MHI 原子力研究開発株式会社

核燃料物質使用施設等保安規定の変更認可申請の補正について

核燃料物質使用施設等保安規定
変更認可申請書

新旧比較表
(再補正後)

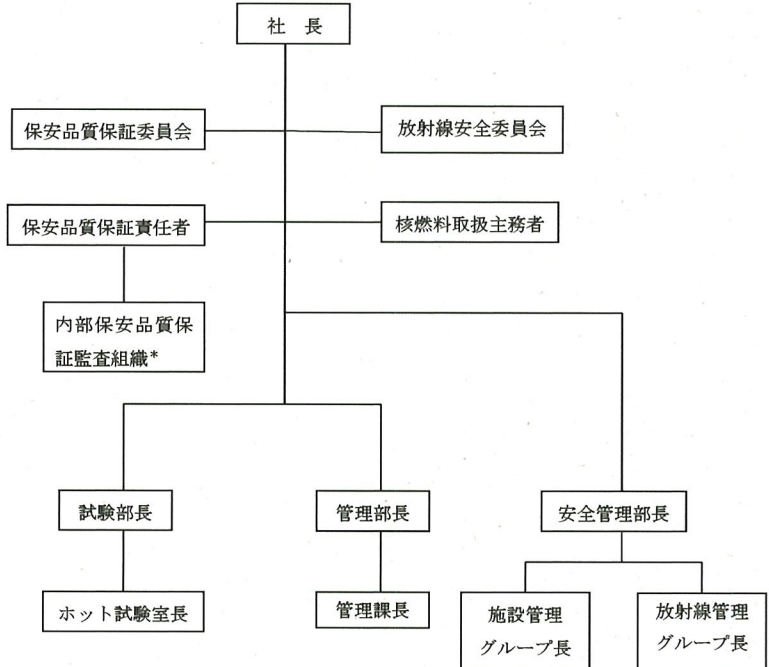
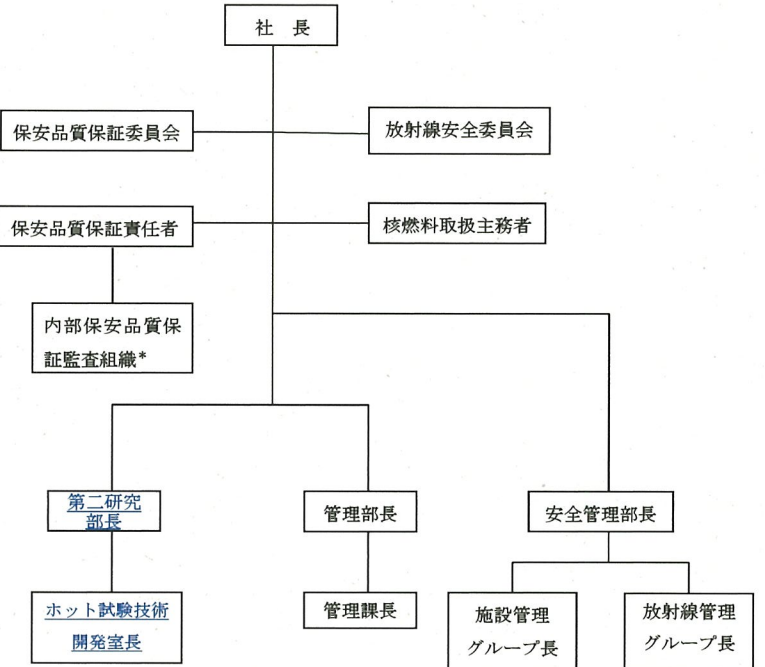
変 更 前(現行)					変 更 後(再補正後)					理 由
(2) その他の記録					(2) その他の記録					(3)①組織名称の変更に伴う、記載の適正化のため。 (13箇所)
記 録 事 項	記録すべき場合	記録責任者	保存責任者	保存期間	記 録 事 項	記録すべき場合	記録責任者	保存責任者	保存期間
